**ÉVALUATION ENVIRONNEMENTALE - DÉNOYAGE DES FOSSES J-4 et 87
RÉPONSES AUX QUESTIONS DU MELCC**

Mai 2020

Troilus Gold Corp.

Figure 1 – Section N13400 montrant les cibles d’exploration le long du mur est de la fosse 87. On y voit les forages historiques.

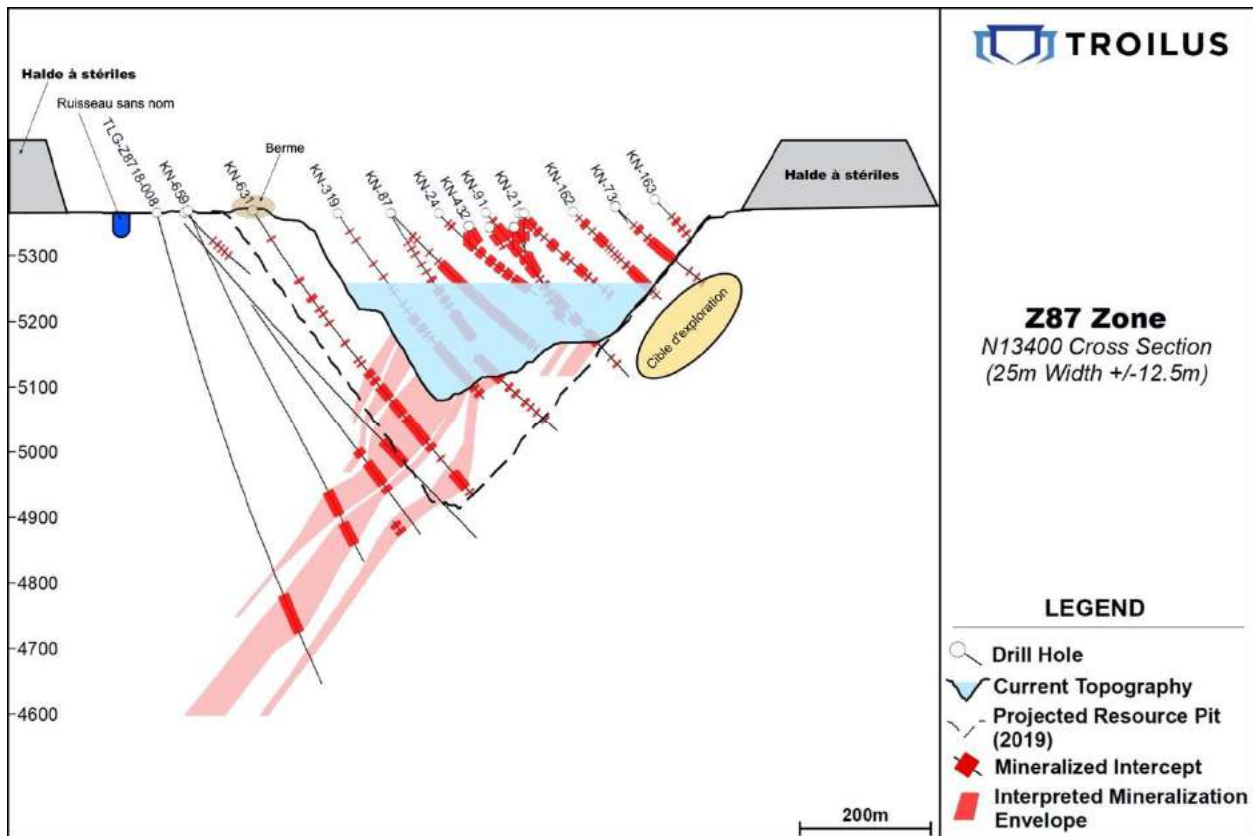
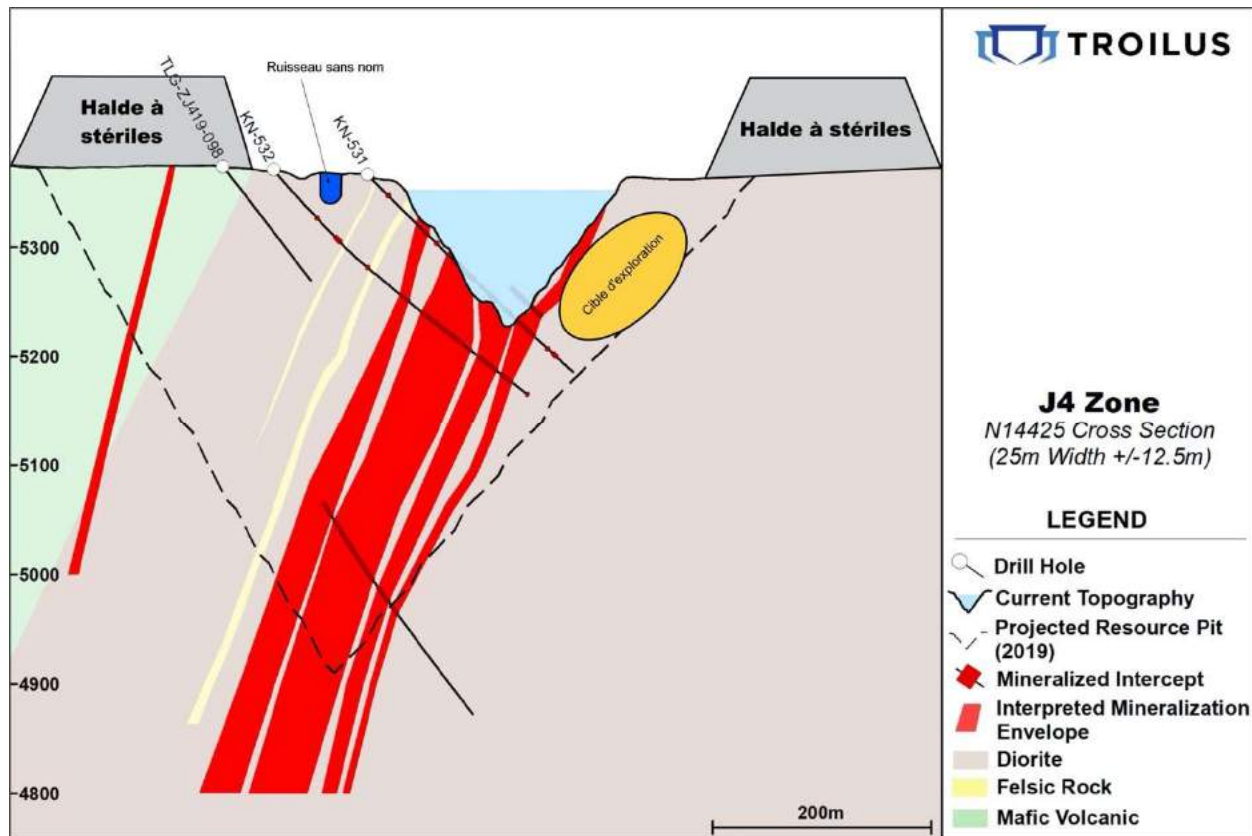
- i. *Le promoteur devra expliquer en quoi le dénoyage de la fosse 87 est nécessaire puisque selon les explications présentées à la section 3.1 de l'étude d'impact, les forages devront être réalisés à partir du mur Est de la fosse J4.*

La section 3.1 présentait en effet une coupe schématique de la fosse J4. La coupe aurait été exactement la même pour la fosse 87 et elle n'a pas été présentée. Ceci aurait dû être mentionné sur la figure. Donc, des forages seront aussi faits à partir du mur de la fosse 87.

Deux nouvelles figures sont présentées (figures 1 et 2) pour montrer où sont situées les cibles d'exploration que l'on ne peut atteindre autrement que par les fosses. Sur ces figures, on voit les forages historiques qui permettent de croire que de la minéralisation est présente et pourrait être exploitée.

Figure 4 – Position correcte d'une foreuse pour du forage sur une fosse

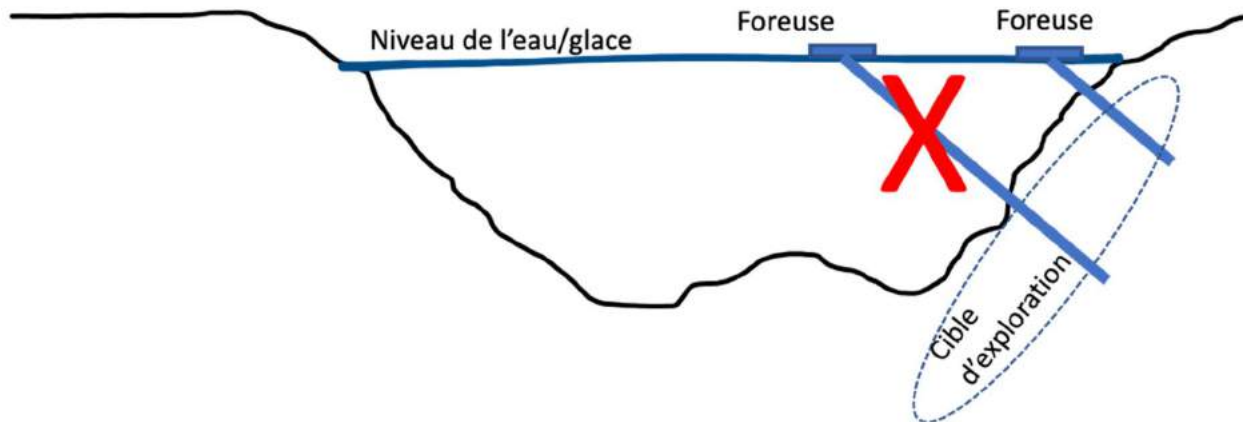
- ii. *La réalisation de forages d'exploration en hiver à partir de la surface de la glace d'un plan d'eau est une pratique courante au Québec et peut être réalisée de façon sécuritaire dans certaines conditions. Le promoteur devra donc justifier quels sont les risques supplémentaires à forer à partir de la surface de la glace par rapport aux opérations similaires qui ont lieu sur le territoire. La justification devra démontrer clairement la non-faisabilité de la solution alternative.*

Pour éviter un bris des équipements et pour assurer la précision du forage, il est nécessaire d'installer la foreuse assez près des murs de la fosse pour la fixer au mur et ainsi éviter des vibrations d'une trop grande amplitude. Ceci donne donc accès à la zone minéralisée à une seule profondeur le long du mur (figure 4). Pour avoir accès à des profondeurs plus grandes, il faudrait éloigner la foreuse ce qui n'est pas possible sur la glace (ou un plan d'eau). L'autre option est de baisser le niveau de l'eau pour avoir accès à d'autres niveaux. Ce qui revient au pompage de l'eau dans la fosse.

Par conséquent, l'installation d'une foreuse près d'un ancien banc d'exploitation ne pourrait se faire qu'après avoir procédé à l'écaillage et la stabilité des parois. La foreuse ne peut pas être installée à une grande distance de la paroi à cause des problèmes

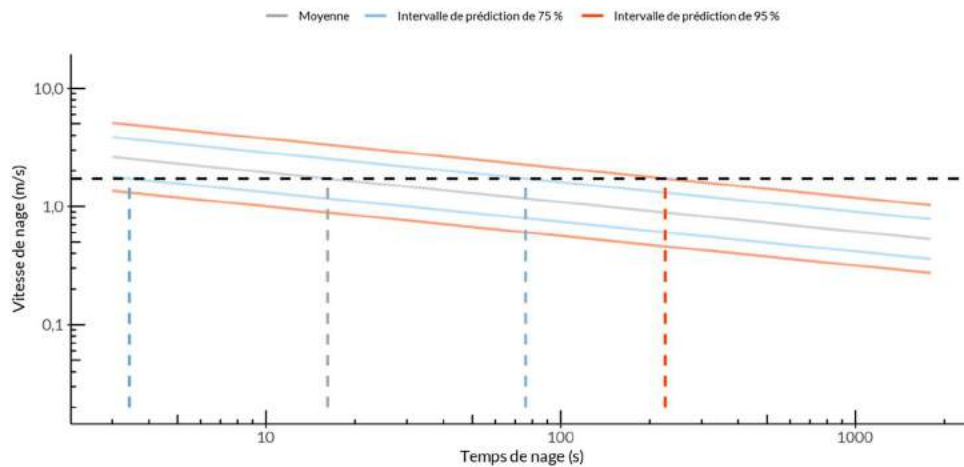
i. *Le promoteur devra démontrer le respect de la capacité natatoire des espèces de poissons pour lesquelles des sites de reproduction potentiels ont été identifiés afin de s'assurer que l'ensemble des étapes pouvant affecter la productivité des populations de poissons du ruisseau sans nom soit maintenu. Cette démonstration devra être faite pour les sections où la pente sera augmentée ou les sections où, pour d'autres raisons, la vitesse d'écoulement se trouvera augmentée.*

L'étude hydraulique présentée à l'annexe 3 de l'étude de DDM (2019) présentée à l'annexe D de l'étude d'impact montre que pour un débit de l'ordre de 3 m³/s au point de rejet, la vitesse maximale de l'eau dans le cours d'eau serait de l'ordre de 1,72 m/s. Le calcul de la vitesse et de la profondeur d'écoulement ont été modélisés pour 21 sections d'écoulement le long du ruisseau dans la zone d'étude.

Figure 6 – Évolution de la température de l’eau sur le site Troilus (milieu récepteur et fosses) en 2019

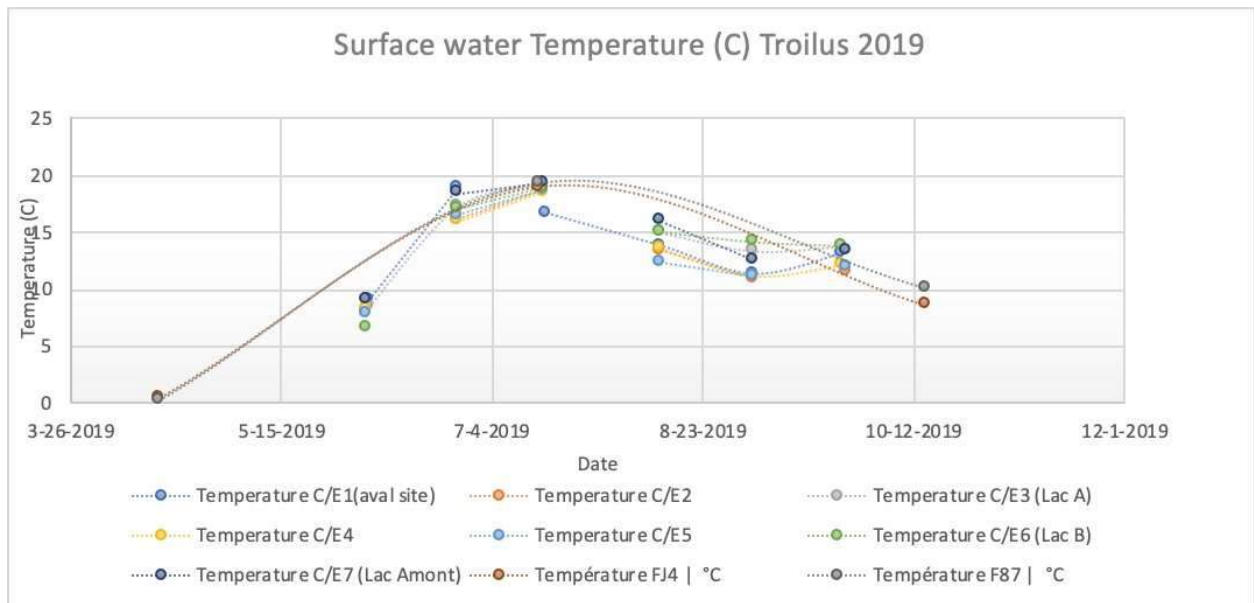
- i. *Le promoteur devra expliquer comment il compte s'assurer qu'il n'y aura pas de choc thermique pour les différentes espèces de poissons qui utilisent le ruisseau sans nom (notamment aux sites de fraie).*
- ii. *Le promoteur devra démontrer que les conditions thermiques du ruisseau ne seront pas modifiées significativement à la suite du rejet de l'eau des fosses dans le ruisseau.*

Un suivi de la température de l'eau à certains endroits fait partie des mesures qui sont prises par Troilus Gold. La température de l'eau du lac A et du ruisseau sans nom est suivie afin de comparer ultérieurement avec la température de l'eau au moment où le pompage des fosses commencera. La figure 6 présente des résultats pour l'année 2019. On remarque que dans le ruisseau, la température y est la plus élevée au moins de juillet avec des valeurs comprises entre 15 et 20 degrés Celcius. Déjà au mois d'août, la température diminue pour atteindre des valeurs comprises entre 12 et 16 degrés Celcius pour diminuer encore à l'automne. Aucune mesure n'a été prise en hiver. On sait que sous un couvert de glace, l'eau peut varier entre 0 et 4 degrés Celcius. La figure 6 montre l'évolution de la température à différents points de mesure du printemps à l'automne 2019. On y a superposé des valeurs prises dans les fosses J4 et 87. On remarque que les températures de l'eau des fosses sont similaires à celles du milieu.
